# 3月16日地震発生後の福島第一原子力発電所の 状況について

2022年9月12日

東京電力ホールディングス株式会社

## 3月16日地震に関する過去のコメント回答

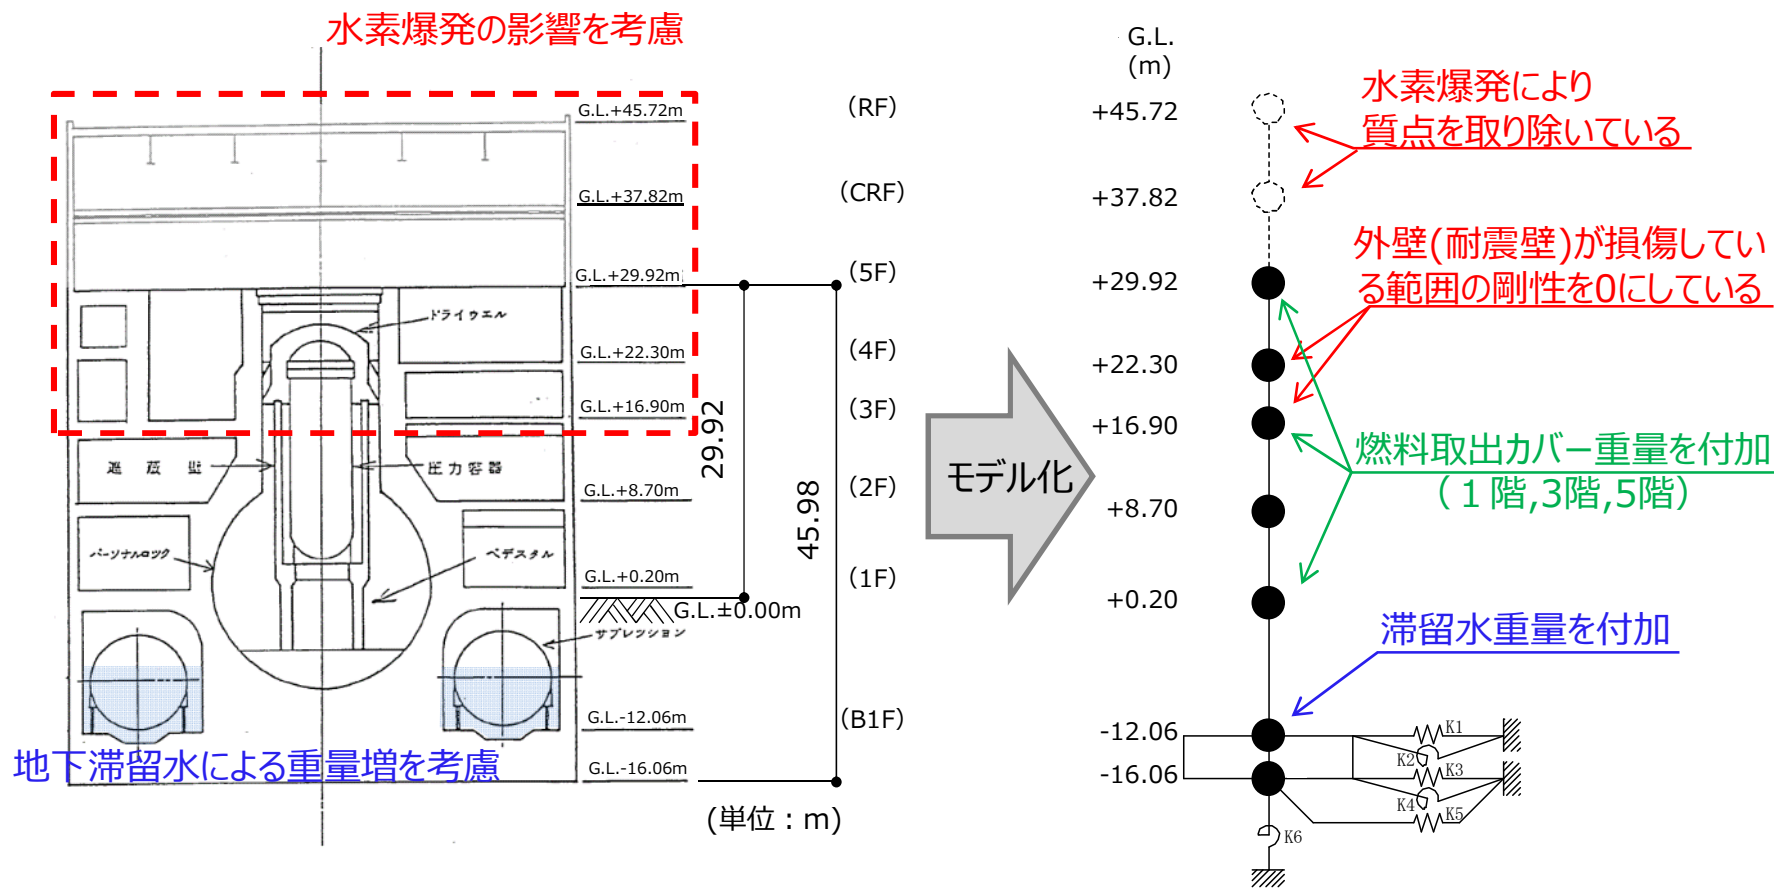
3号機について、建屋解析モデルに3月16日地震の波を入力して、建屋の応答解析結果と実際の建屋応答との比較・分析を行うこと（第99回）

第100回でお示しした3月16日地震のはざとり波を用いて3号機原子炉建屋の地震応答解析を行い、地震計から得られた観測記録と解析結果を比較を実施した。詳細はスライド5～7に示す

地震計設置イメージ図

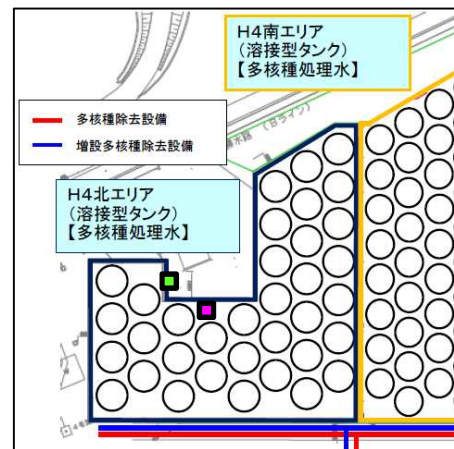
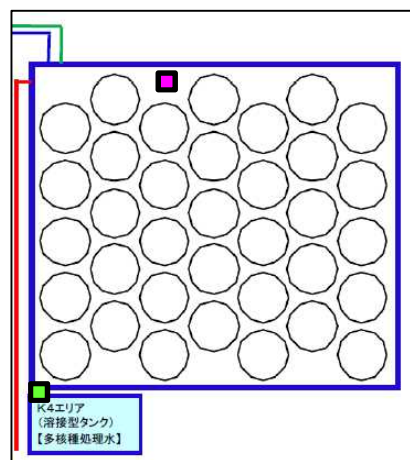
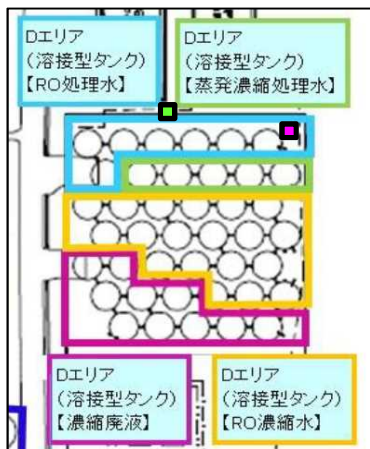
・Dエリアタンクの地震計と同様な設置方法となっている地震計について、タンクの接地面の地震動が適切に把握できるように、早急に設置場所を見直すこと（規制庁）

・Dエリア、H4北エリアおよびK4エリアの地震計について、堰側面から堰内基礎上に設置場所の見直しを行う設置は2022年8月完了予定

- ・設置場所見直しに関し規制庁殿に確認頂いた後、現地作業を8月より実施
- ・8月31日に移設を完了し、同日より試運用開始
- ・測定及び通信状況などについて問題が無いことを確認し、9月6日より運用開始
- ・今後、通信の有線化等の信頼性向上対策も取り組む

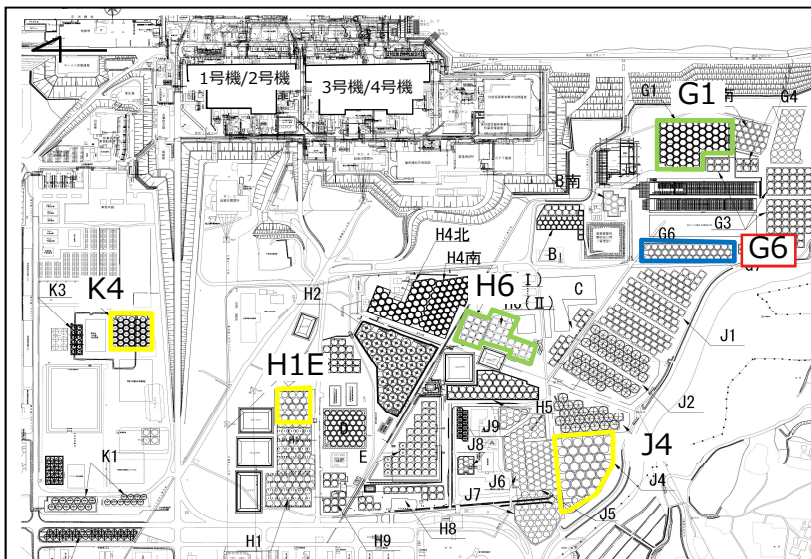
第99回でのコメント（抜粋）	第100回での回答
<ul style="list-style-type: none"> <li>・3月16日地震と2月13日地震影響をよく整理し、毎回発生するタンク内水位計の機能喪失などに対して、できる限り対策を講ずること（高坂オブザーバー）</li> <li>※第100回で「設計上の対策をすること」とコメントあり</li> </ul>	<ul style="list-style-type: none"> <li>・予備品の追加確保および復旧手順の整備により当日中の復旧完了ができた</li> <li>・指示不良が生じた要因の深掘りを行い特定エリア、水位計の型式において故障が生じていることが確認できたため2022年度内目途で型式変更予定</li> </ul>

- ・2回の地震で故障が確認された水位計は、主にG6エリアの非接液式A社水位計。なお、A社水位計は、G1やH6でもそれぞれ数十台使用しているが、2回の地震においてG1やH6では故障の発生は無い
- ・2月13日地震で故障したG6エリアのA社水位計は非接液式C社水位計へ交換しており、3月16日地震では故障は発生していない
- ・故障したA社水位計を複数台調査し、いずれも水位計内部に類似の不具合を確認している（故障の原因特定）
- ・よって、これまで故障しなかったG6エリアの残りのA社水位計も、今年度中にC社水位計へ交換する（設計上の対策）
